### **Decreto n. 981 del 21 Nov. 2023**

**Oggetto:** *Adozione proposta di modifica della perimetrazione e/o classificazione delle aree a pericolosità idraulica del Piano Stralcio per l'Assetto Idrogeologico (PAI) – Rischio idraulico dell'ex Autorità di Bacino Interregionale della Puglia, Unit of Management ITR161I020 “Regionale Puglia e interregionale Ofanto” relativamente al Comune di Lucera (FG) - Via Foggia - Immobiliare C6.*

VIGENTE - PAI - ASSETTO IDRAULICO

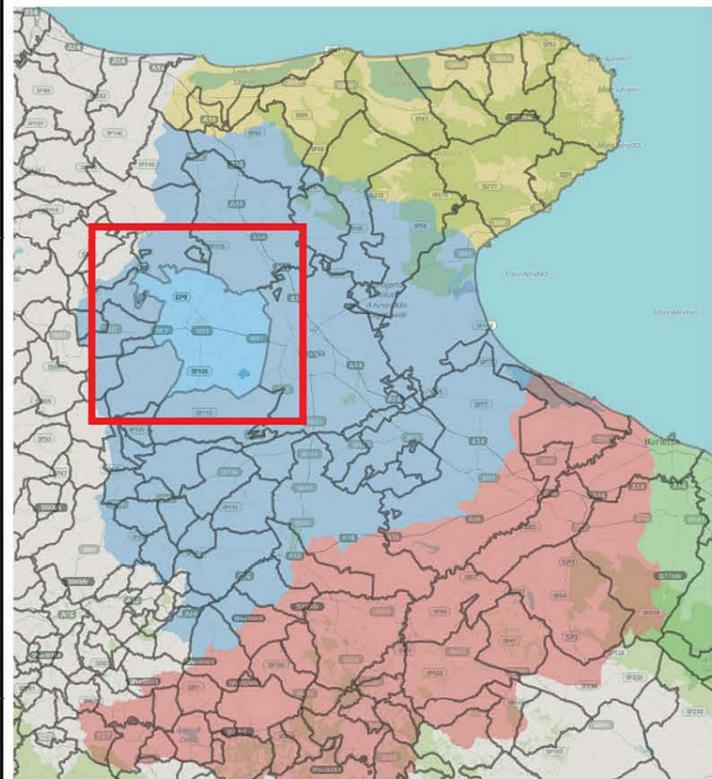
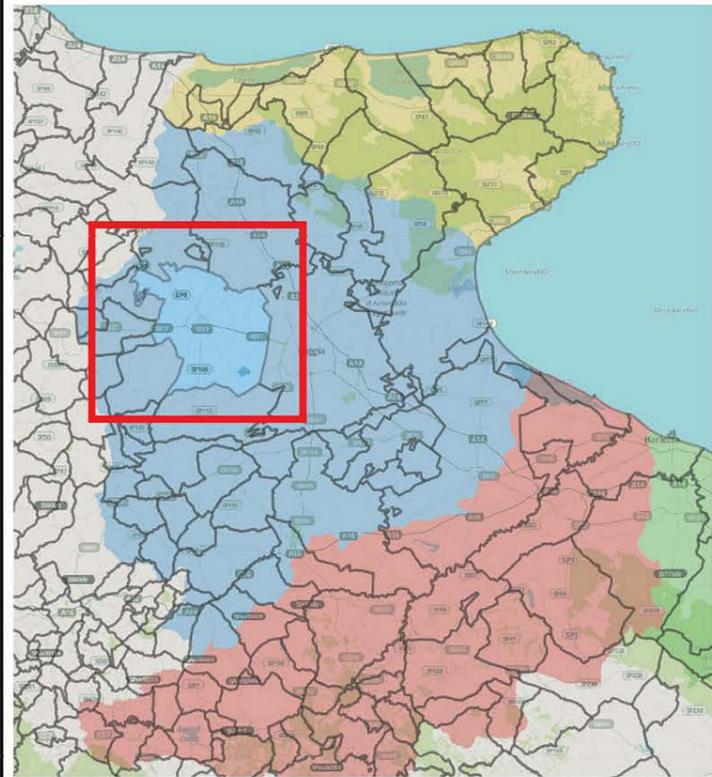
**Vista** la proposta di modifica di perimetrazione per il comune di Lucera (FG) – Via Foggia che prevede la modifica di aree classificate ad “alta pericolosità idraulica (AP)” e a “media pericolosità idraulica (MP)”, che sono in parte sostituite da aree classificate a “bassa pericolosità idraulica (BP)”; le nuove aree a “bassa pericolosità idraulica” saranno assoggettate alle disposizioni normative dell'articolo 9 delle "Norme Tecniche di Attuazione - NTA" del PAI;

- *Stralcio della “Carta della pericolosità – Assetto idraulico” del PAI vigente dell'ex Autorità di Bacino Interregionale della Puglia, e del reticolo idrografico di riferimento, relativa al settore di territorio oggetto di modifica;*

- *Stralcio della “Carta della pericolosità – Assetto idraulico” del PAI dell'ex Autorità di Bacino Interregionale della Puglia contenente la proposta di modifica alla perimetrazione per il settore di territorio interessato e il reticolo idrografico di riferimento;*

1. Di adottare, ai sensi dell'art. 68 comma 4 – bis del D.Lgs 152/2006 e s.m.i., la proposta di modifica della perimetrazione e/o classificazione delle aree a pericolosità idraulica del Piano Stralcio per l'Assetto Idrogeologico (PAI) – Rischio idraulico dell'ex Autorità di Bacino Interregionale della Puglia, Unit of Management ITR161I020 “Regionale Puglia e interregionale Ofanto” relativamente al Comune di **Lucera (FG) - Via Foggia - Immobiliare C6**, così come riportata nei seguenti elaborati allegati al presente Decreto:
